**Einwendungskatalog zu den Genehmigungsverfahren über die Errichtung und den Betrieb von insgesamt acht WKA am Standort Groß Welzin, beantragt durch die SAB Projektentwicklung GmbH & Co.KG**

WEG 14/21 Groß Welzin (8 WKA); AZ: StALUWM-51-4655-5711.0.1.6.2V-76036

Abbildung 1. Übersicht über die beantragten WKA samt Zuwegung im Windeignungsgebiet „Groß Welzin“

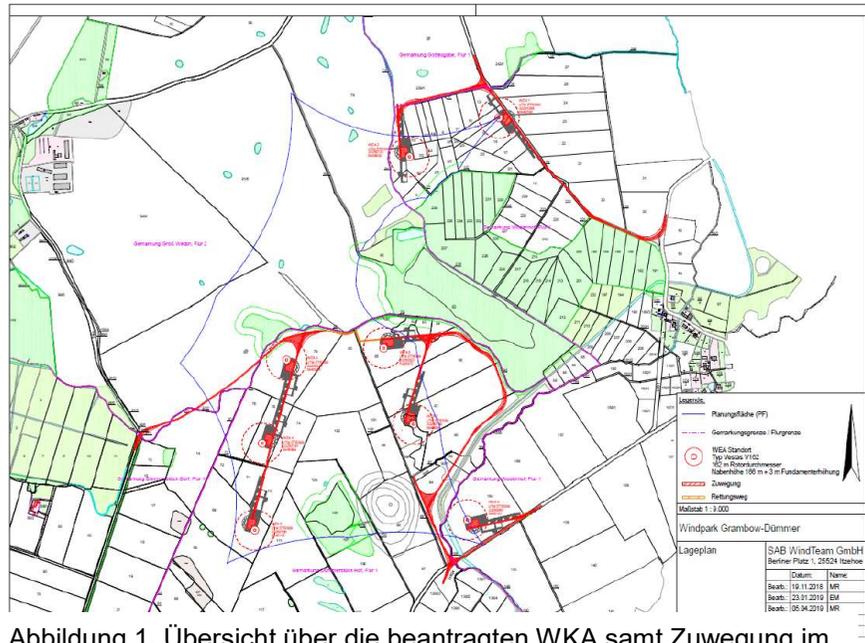
<p><b>1.2.7</b></p>	<p><i>Es wird angemerkt, dass WEA1 und WEA8, die noch in Planungsphase befindliche Eignungsfläche in Fundament und Rotorumfang überschreiten.</i></p>	<p>E12</p>
<p><b>Entgegnung Antragstellerin</b></p>	<p>Der WEA-Mittelpunkt befindet sich auf der Grenze des WEG. Im RREP WM werden dazu keine Vorgaben gemacht.</p>	
<p><b>Entgegnung Bau NWM</b></p>	<p>Die WEA liegen mit ihren Bauteilen (z. Bsp. Fundament, Turm, Rotor und Rotorblättern) teilweise außerhalb der in der Planungsphase befindlichen Eignungsflächen. Bei WEA 8 liegen die Bauteile zu ca. 50 % außerhalb der Flächenbegrenzung bei der WEA 1 zu ca. 90 %. Die Rotoren überstreichen Flurstücke, die nicht im Antragsformular angegeben sind.</p>

<b>Entgegnung StALU WM</b>	Die Überschreitung von Fundament und Rotorumfang ist keine Überbauung die gesetzlich geregelt ist. Das Amt für Raumordnung und Landesplanung Westmecklenburg hat die raumordnerische Zulässigkeit mit Stellungnahme vom 17. Juni 2019 bestätigt.	
<b>1.2.8</b>	<i>Es wird angemerkt, dass Abstandskriterien, bei Großanlagen, nicht vom Anlagenmittelpunkt, sondern vom Umfang der rotorüberstrichenen Fläche bewertet werden müssen, da die Einflüsse vom Gesamtobjekt ausgehen.</i>	E12
<b>Entgegnung Antragstellerin</b>	Der WEA-Mittelpunkt befindet sich auf der Grenze des WEG. Im RREP WM werden dazu keine Vorgaben gemacht.	
<b>Entgegnung StALU WM</b>	Im „Länderbericht zum Stand des Ausbaus der erneuerbaren Energien sowie zu Flächen, Planungen und Genehmigungen für die Windenergienutzung an Land“ 31.08.2021 des Ministeriums für Energie, Infrastruktur und Digitalisierung sowie des Ministeriums für Landwirtschaft und Umwelt M-V wird Folgendes zur Lage der Rotorblätter ausgeführt: Im Rahmen der Beurteilung, ob eine Windenergieanlagenplanung innerhalb der ausgewiesenen Eignungsgebiete liegt, wird in Mecklenburg-Vorpommern zugelassen, dass der Rotor der Windenergieanlage über die Grenze des Eignungsgebietes hinausgehen darf. Entscheidend ist die Lage des Turmfußes der Anlage.
